Hålandshøgda – plan 116-10

Spørsmål/kommentarer i forbindelse med denne reguleringsplan endringen

Fra: Per Emil Eliassen, på vegne av alle hjemmelsinnehaverne i 42/15.

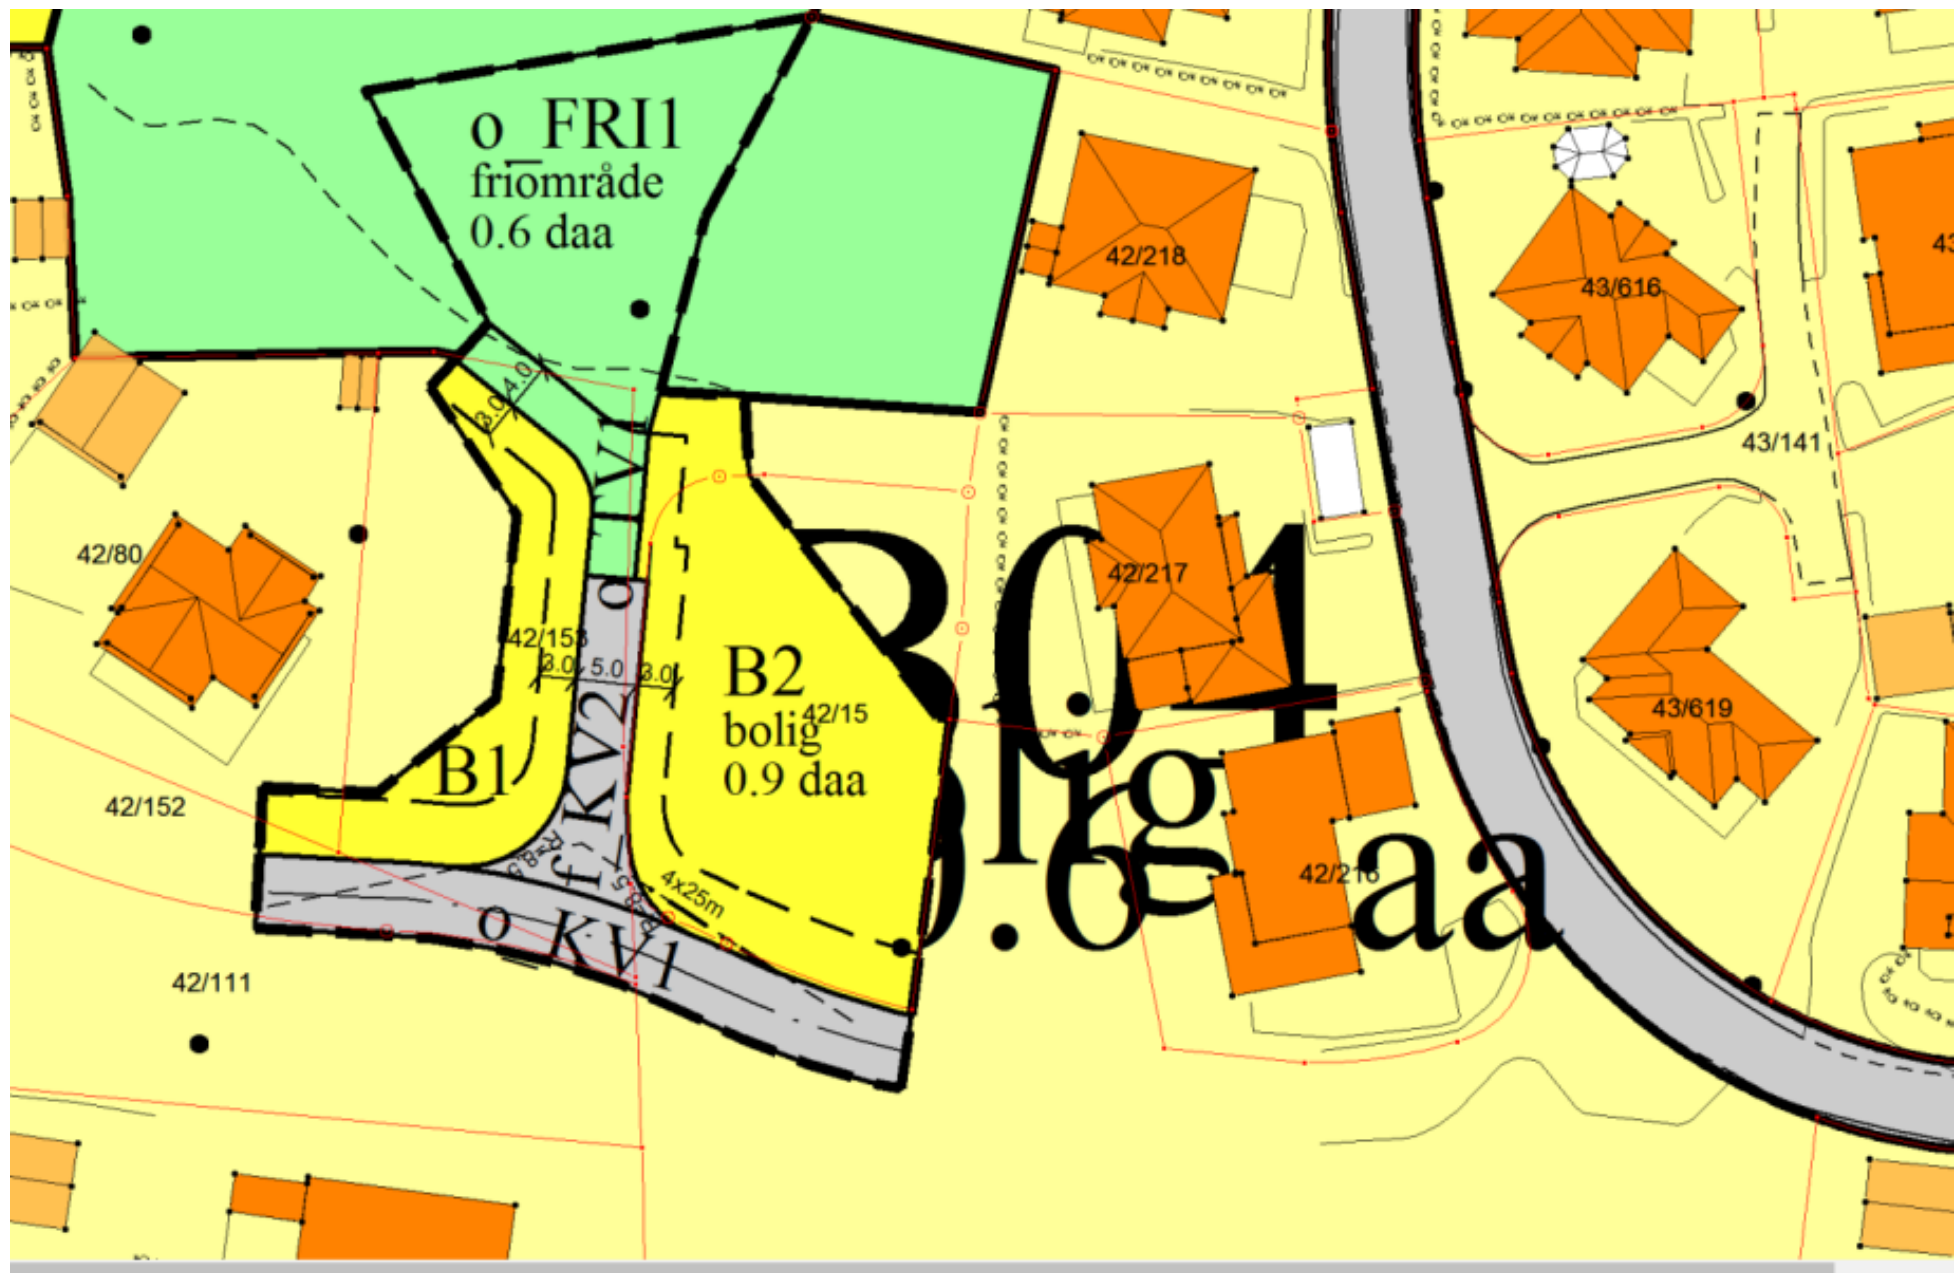
1) I planbeskrivelsen står det i 1.1 bakgrunn, følgende: Formålet med reguleringsendringen er å flytte den regulere veien østover og fjerne snuhammeren. Spørsmål til noen av tiltakene:

- Endre vegen fra offentlig kjøreveg til felles kjøreveg (gjelder dette kun KV2 ?), se kart side 3.
- Regulere bort snuhammeren i enden og vegen (KV2?) blir 30 meter lang.
- Kjørevegen (er det KV1 eller KV2 eller begge to) som utvides fra 4 meter til 5 meter bredde. Se pkt 2 under.
- Regulere inn 4 meter turveg i enden av kjørevegen som går til friområde (blir denne offentlig eller felles turvei ? inn til et friområde/lekeplass).

2) I planbestemmelsene står det i § 11. f_KV2 skal minimum opparbeides med 3,5 meter i asfaltert kjørebredde. Hva er rett veibredde?

Byggegrensen endres fra 5 meter til 3 meter til felles vei (KV2 mot vest). Mot offentlig veg (vil det si KV1??) i sør, bli byggegrensen fremdeles være 5 meter.

Vi vil gjerne ha tilføyet her, at en fremtidig utkjøring fra 42/15, fritt kan velge utkjøringsvei enten via vei KV1 eller KV2.
